PlanID: 2017001 – Høring: Flomtunnel i Sokndal

Tilleggsnotat til tidligere uttalelse fra Sokndal Elveeierlag, datert 10.03.2025

Saksnummer NVE: 202423367

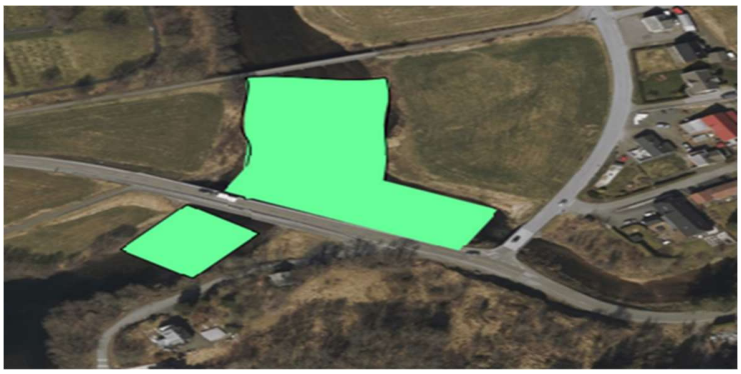
Det fysiske inngrepet i et av elvas mest verdifulle og funksjonelle områder er i Swecos plan knapt omtalt: «Lite skjul, avbøtende tiltak er å legge ut stor habitatstein.» Vi stiller spørsmål ved om det er akseptabelt å underkommunisere risikofaktorer og utelate viktige fakta – enten av uvitenhet eller for å øke sjansen for godkjenning.

Store deler av det grønnmerkede området fungerer i dag som et viktig gyteområde, i tillegg til området innover Litlå og oppstrøms i hovedelva. Vi etterlyser en konkret vurdering av:

- Hvor stort tap av gyteareal (i kvadratmeter) tiltaket vil medføre.

- Hvordan den lave høydeforskjellen i dette partiet av elva vil påvirke forholdene oppstrøms.
